Mission régionale d'autorité environnementale

**Avis délibéré de la mission régionale
d'autorité environnementale
Hauts-de-France
sur le projet de parc éolien
de Mesbrescourt-Richecourt (02)**

n°MRAe 2020-4747

Localisation du projet vis-à-vis des structures ligneuses (source : étude écologique page 118)

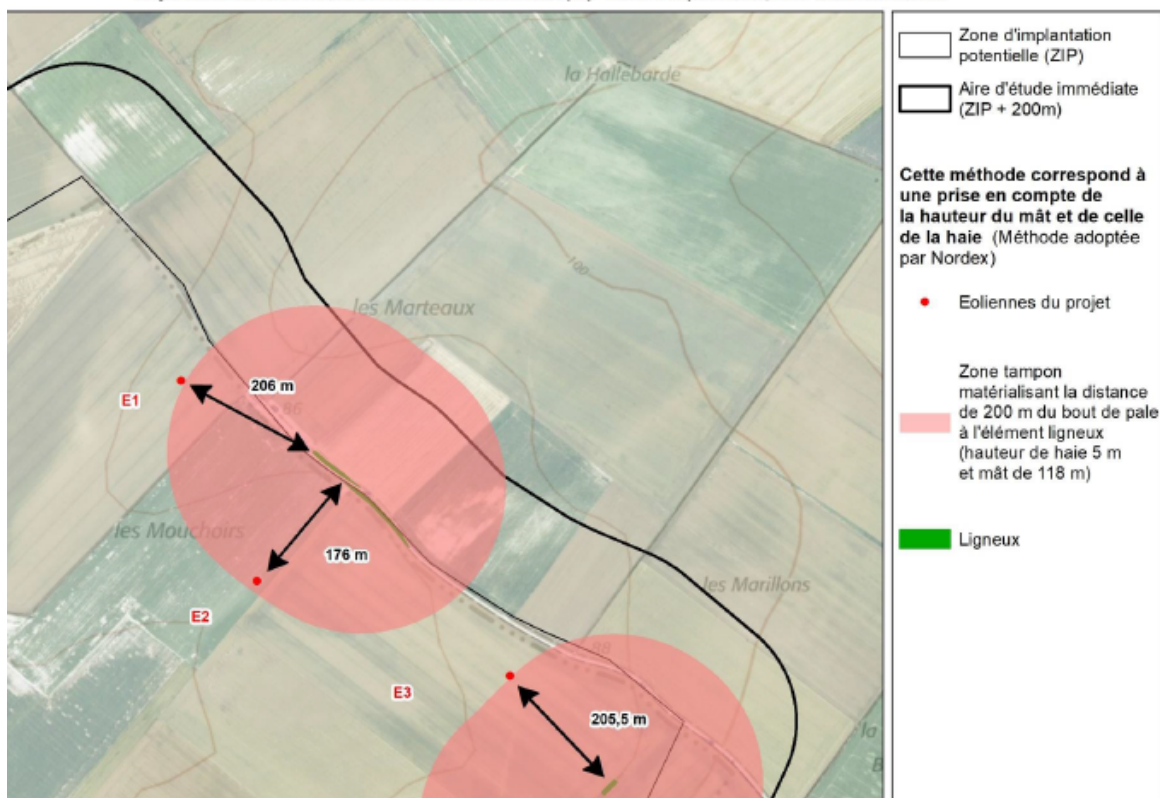
Les taux d'activités les plus élevés se concentrent sur les points d'écoutes 2, 4 et 6, soit autour de l'éolienne E2 (voir carte de localisation des points d'écoute page 48 de l'étude écologique). L'activité en altitude, à une hauteur correspondant à la zone de battement des pales, est régulière mais globalement faible.

Le faible impact ou l'absence d'impact pour les espèces au regard du risque de perturbation du domaine vital est justifié dans l'étude par les faibles à très faibles niveaux d'activités détectés au sein des parcelles de grande culture et le respect d'une distance de 200 mètres d'éloignement aux structures ligneuses. Or, cette distance d'éloignement de 200 mètres n'est pas respectée. En effet, l'expertise écologique précise (page 116) que l'éolienne E2 se trouve à 176 mètres d'une haie à fonctionnalité chiroptérologique « moyenne ».

Distance d'éloignement de 200 m entre les éoliennes, soit 281,5 m (cercle rouge) (source : données DREAL)

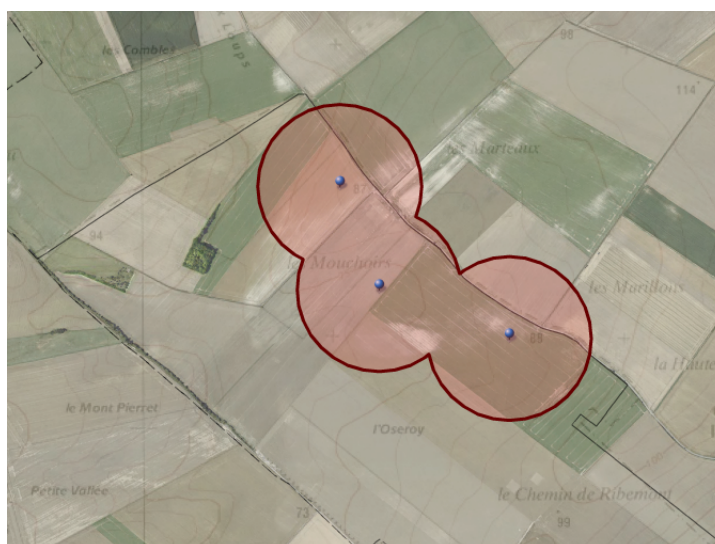
En outre, pour que la distance minimale d'éloignement en bout de pale soit supérieure à 200 mètres, elle doit être supérieure à 281,5 m à partir du mât, pour un diamètre de rotor de 163 m. Or, il apparaît sur la photographie aérienne (cf. carte ci-dessous : cercles rouges) que les trois éoliennes sont situées à moins de 200 mètres de haies.

L'autorité environnementale recommande que toutes les éoliennes soient déplacées à une distance d'au moins 200 mètres en bout de pales des zones importantes pour les chiroptères (zones de chasse, bois ou haies), conformément aux préconisations du guide Eurobats⁸.
